Revitalizace Národní kulturní památky Vlašský dvůr v Kutné Hoře

Registrační číslo projektu:	CZ.06.3.33/0.0/0.0/15_015/0000339
Veřejná zakázka	VZ 04 Generální zhotovitel stavby – budova Vlašského dvora v rámci projektu „Revitalizace NKP Vlašský dvůr“
Odběratel:	Město Kutná Hora, Havlíčkovo nám. 552, 284 01, Kutná Hora
Dodavatel:	Unistav Construction a.s.
Změnový list:	č.69

Stavba:	U4755	Revitalizace NKP Vlašský dvůr
Objekt:	D7	Dodatek č. 7
Rozpočet:	ZL č. 069	Opravy popraskaných stropů perlínkou a lepidlem v prostorách IT m.č. 111, 112

Stavba:	U4755	Revitalizace NKP Vlašský dvůr
Objekt:	D7	Dodatek č. 7
Rozpočet:	ZL č. 071	Oddělení prostoru proti prašnosti m.č. 101, 109b a 213

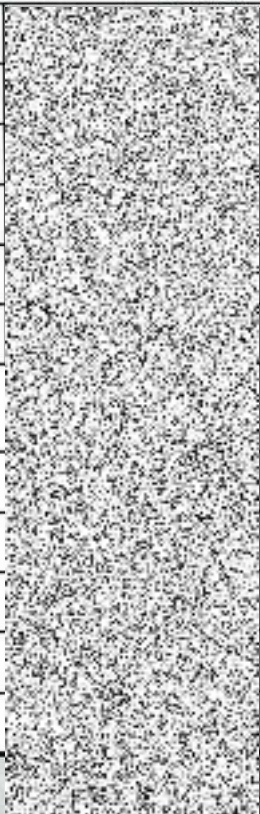
Oddělení prostoru proti prašnosti m.č. 101, 109b a 213, uznatelné, po dokončení části prostor 1. a 2. NP bylo nutné tyto prostory kvůli veřejnosti oddělit a zajistit proti prašnosti.

P.č.	Číslo položky	Název položky	MJ	Množství	Cena / MJ	Celkem
Díl: 3		Svislé a kompletní konstrukce				
1	3110001111RT1	Montáž stěny z OSB desek	kpl	2,00000		
		m.č. 101, 109b : 1+1		2,00000		
2	3110001111RT1	Montáž stěny z OSB desek	kpl	1,00000		
		m.č. 213 : 1		1,00000		
Celkem

Předmět změny:	Doplnění podlahových konvektorů do m.č. 218 (arkýř v severním křídle 2NP).
Odůvodnění zadání zhotoviteli:	Změna „de minimis“ podle § 222, odst. (4) ZZVZ, neměnicí celkovou povahu zakázky.

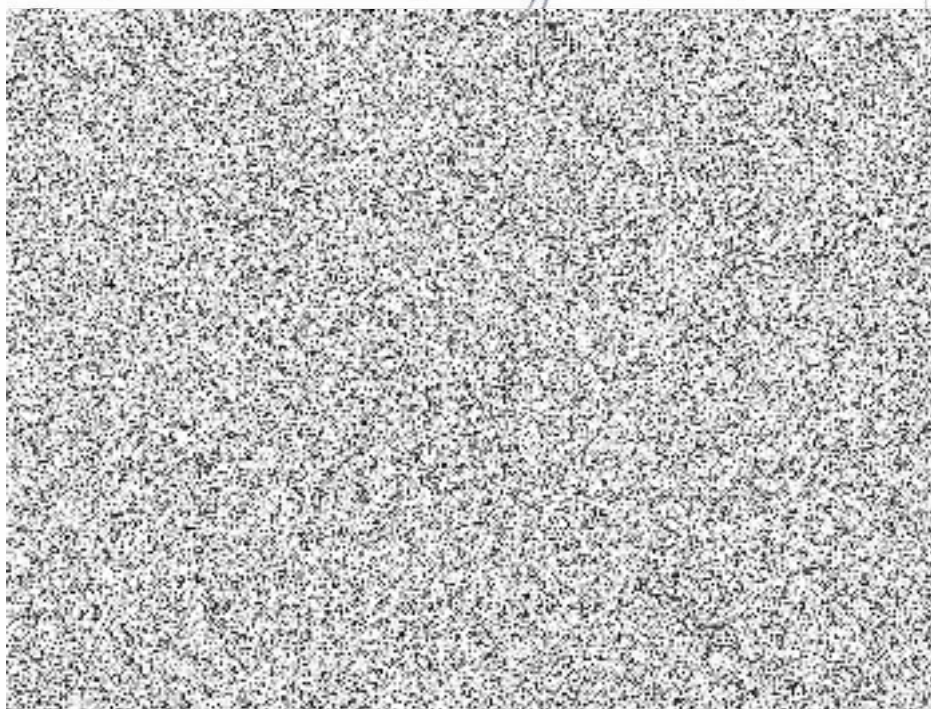
Zdůvodnění změny:	
Zjištění:	Doplnění podlahových konvektorů do m.č. 218 (arkýř v severním křídle 2NP), uznatelné. Ve výklenku arkýře u oken bylo původně vytápění zajištěno pomocí radiátorových těles litinových, které nevzhledně zasahovali do zajímavého interiéru místnosti 218.
Návrh řešení:	V místě dřevěného obložení interiéru byla litinová tělesa odstraněna a bude zde použito zapuštěných podlahových konvektorů pro zajištění cirkulace teplého vzduchu v zimním období.

Doplnění podlahových konvektorů do m.č. 218, uznatelné, do výklenku k oknům C1 budou doplněny podlahové konvektory pro zajištění cirkulace teplého vzduchu v zimním období.
